## 改善箇所説明図

### 基準不適合発生箇所

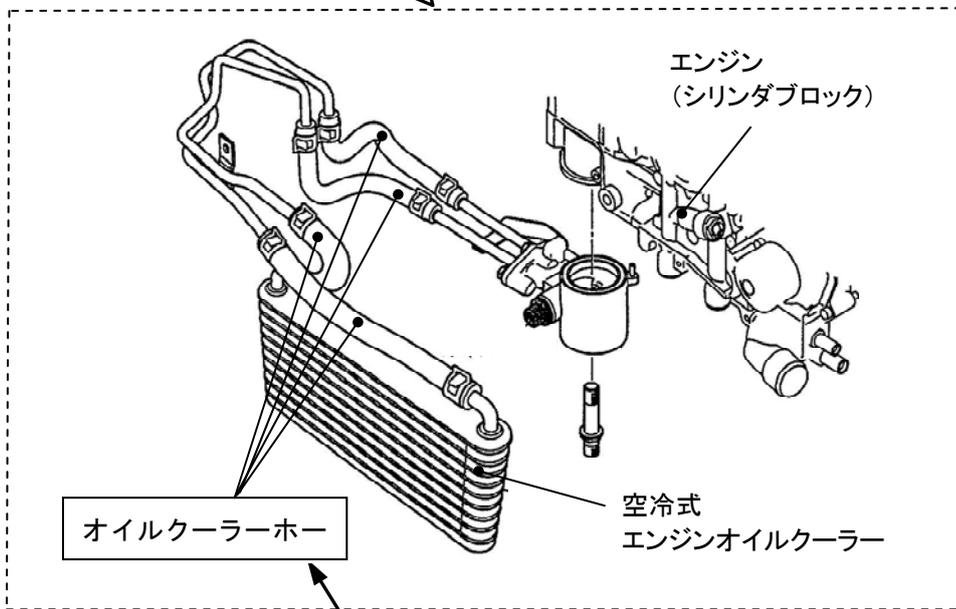
エンジンに備えられている、オイルクーラーホースの材質が不適切なため、使用過程でエンジンオイル内に蓄積する酸及び熱の影響によりホースが硬化、劣化し、ホース内面に微細亀裂が発生するものがある。そのため、そのままの状態で使用を続けると、ホースの内圧及び振動により微細亀裂が進行し、ホース外面に貫通することによりオイルが漏れ、最悪の場合エンジンが破損するおそれがある。

全車両、オイルクーラーホースを対策品に交換する。

対策品のエンジンオイルクーラーホースには、ホース表面にピンク色の識別マーキングが印刷されています。
